S-01 – Grüner Heiner – Stuttgart

S-02 – Tauschwald/Steinstraße – Stuttgart

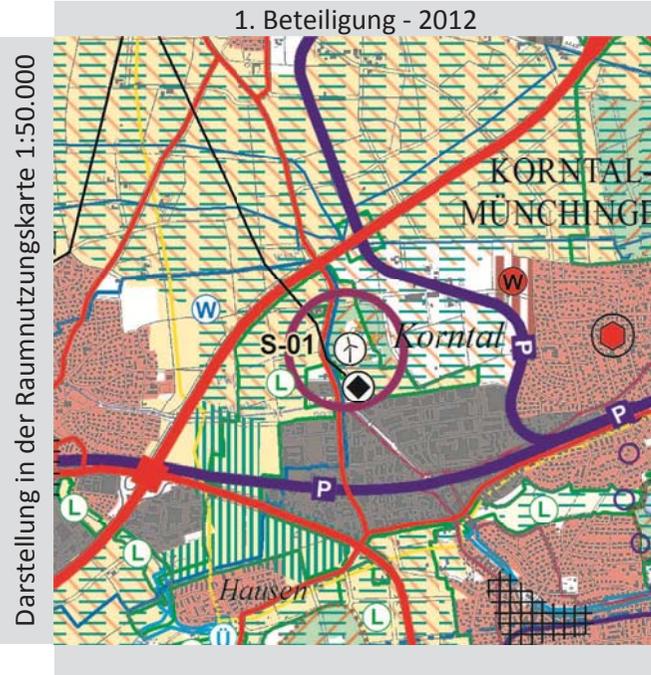
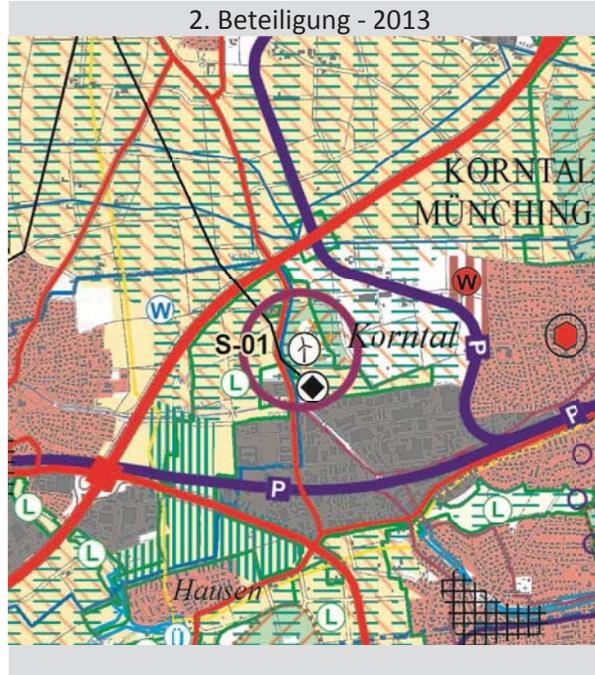
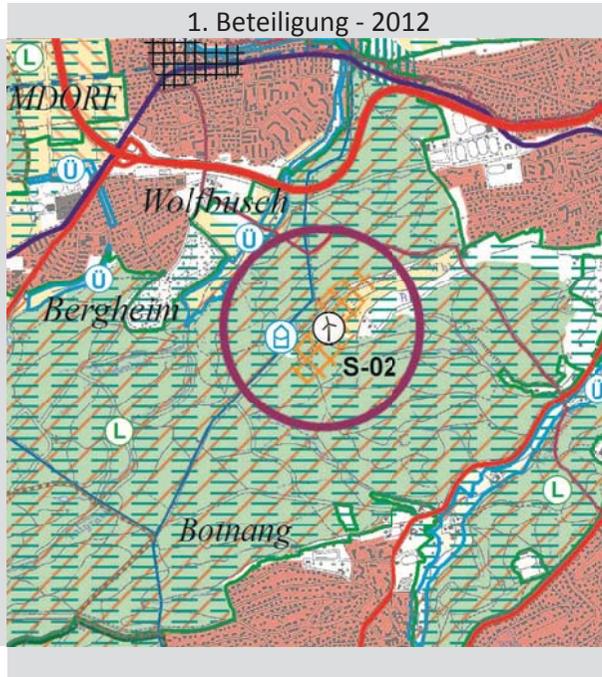
- Bestandsanlage

- keine

- Darstellung gemäß VwV –Regionalplan (MVI) ohne Symbol und Kreis

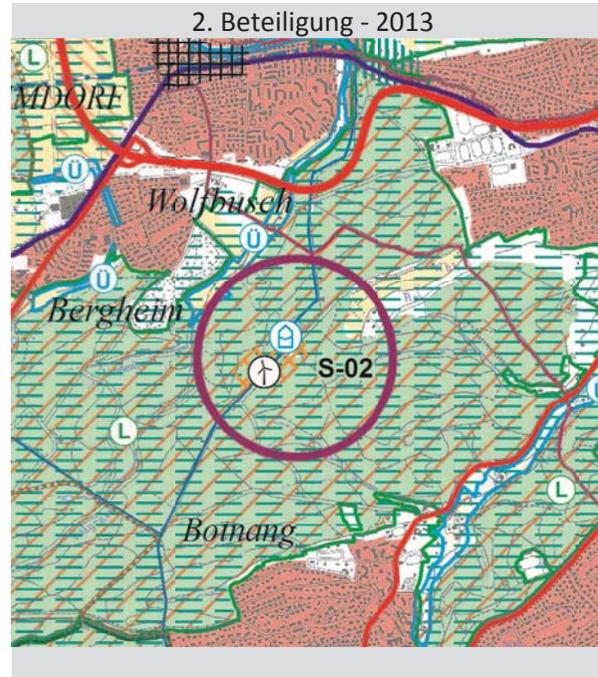
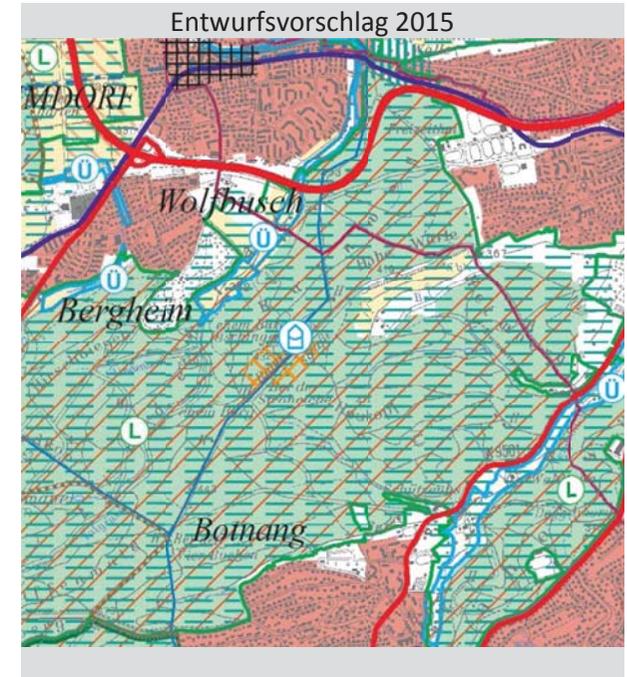
- Ursprünglicher Vorschlag „Hohe Warte“

- Östlicher Bereich Hohe Warte entfällt – Verlagerung des Vorranggebiets zum Bereich Wasserhochbehälter (Tauschwald) gemäß Kompromissvorschlag Kleingartenverein und Stadt Stuttgart.

- Darstellung gemäß VwV –Regionalplan (MVI) ohne Symbol und Kreis
